改善箇所説明図

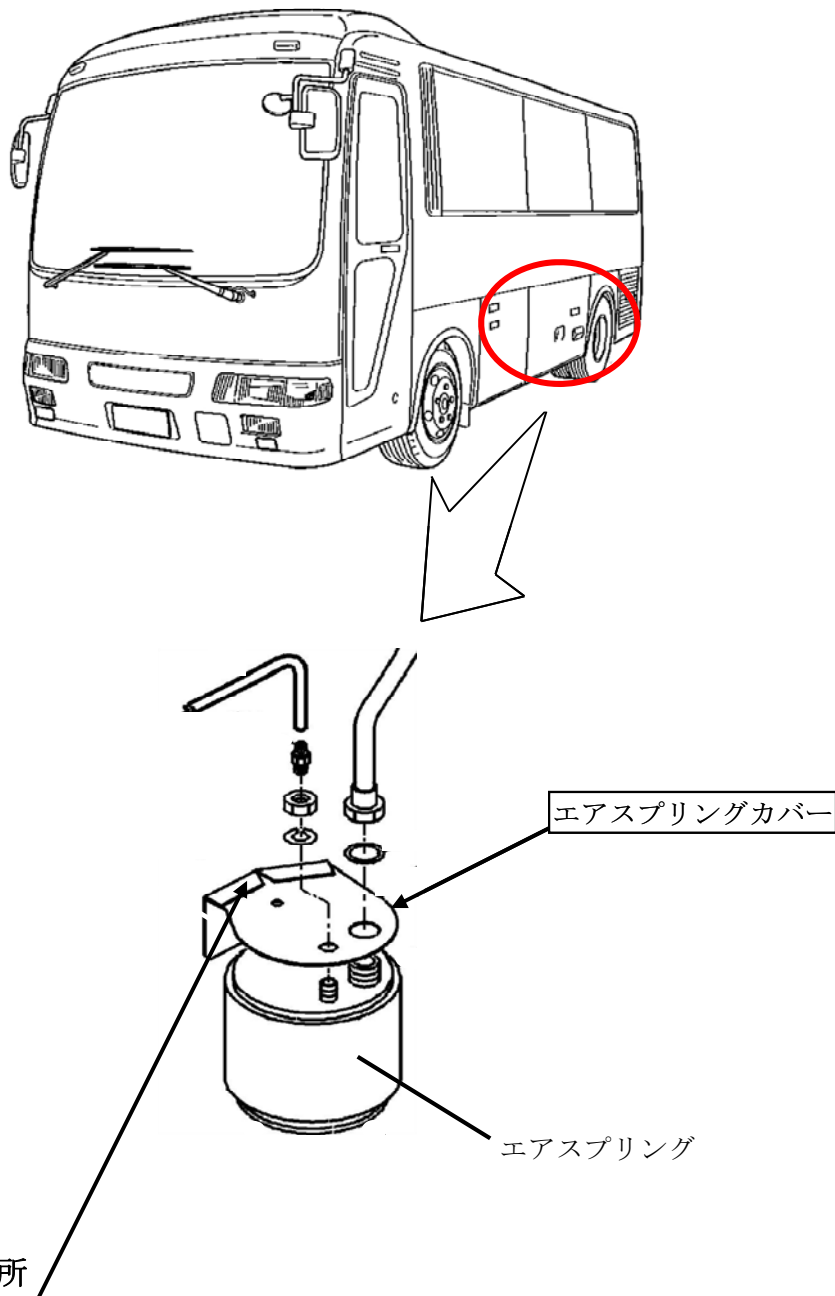
基準不適合発生箇所

小型バスにおいて、後輪左側のエアスプリングカバーの溶接が不適切なため、走行中の振動等によりカバーの溶接が剥がれ、カバーが脱落するおそれがある。

改善の内容

全車両、当該カバーを良品と交換する。

識別：ネームプレート左上に黄色ペイントを塗布する。
